協 力 工 場 記 入	東新工業(株) 殿		発行日: 2017年09月05日	
			整理No: 49F-09-002	
	協力工場 不良品連絡書			
	再発防止のため対策を記入の上、指定回答日までに原本を提出して下さい。		承認	調査
	指定回答日: 2017年09月08日 ¹³		黒岩 17.9.05 映次	和田 17.9.05 哲夫
	仕様番号	415CFX-009-52F*	不良内容 キャリア変形(削れ) 80mmの間に間欠的に発生 	
	品名	2Pレセプタクルコンタクト(ノッチナシ)		
	金型番号	P5375		
	ロットNo	17.05.27-S1.A.0056		
	連絡受理日	2017/09/05		
対象数量	18,514個			
協 力 工 場 記 入	1. 確認内容		返却品の処置(数量明記)	
	別紙参照		指示待ちの状態 (18,514 pin)	
	2. 発生原因		4. 流出原因	
	別紙参照		別紙参照	
	3. 発生防止対策		5. 流出防止対策	
	別紙参照		別紙参照	
	実施日: 年 月 日		実施日: 年 月 日	
	在庫品仕掛品の確認 在庫品 _____ 仕掛品 _____		回答日: 2017年9月13日	
	標準類改訂 有 () 無 ()		承認	調査
	対策後17.08.24-S1.H-0066-0095~17.08.31-S1.J-0011-0020 の5ロットにおいて同不良は無しとの為、有効性有りと判断致す。		黒岩 17.9.13 山崎	和田 17.9.13 瀧澤
協 力 工 場 記 入	確 認	承認	調査	作成
		黒岩 17.11.24 映次	和田 17.11.24 哲夫	和田 17.11.24 哲夫

株式会社鈴木
品質保証 2 課 リーダー和田 様

東新工業株式会社
品質管理課 瀧澤 良太

415CFX-009-52F* キャリア部変形について 御報告

(1) 返却品の観察結果

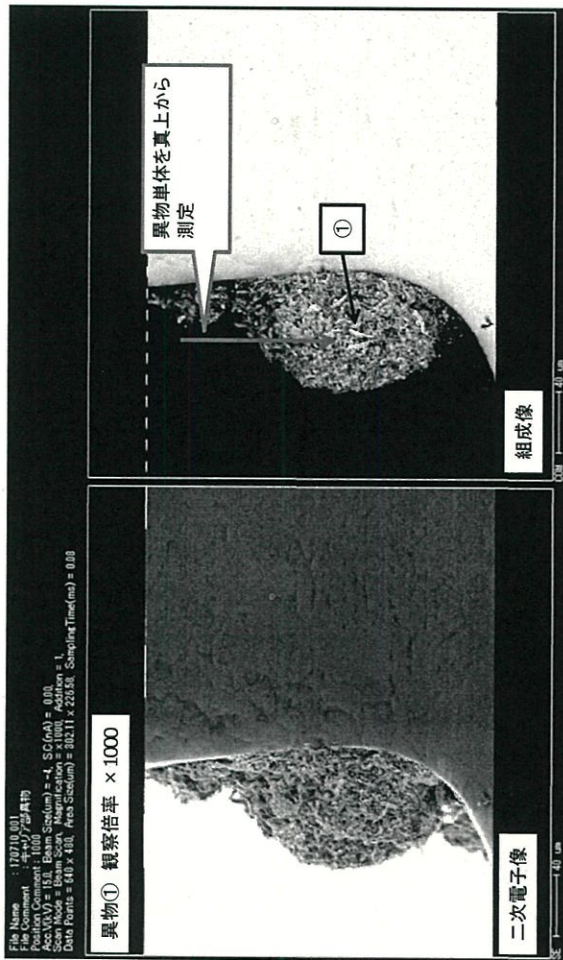
御返却頂きました対象製品を、外周から 10mm 引き出し、顕微鏡(40 倍)にて観察しました。
結果、キャリア部に異常はありませんでした。また、全数を目視で観察した結果、異常はありませんでした。
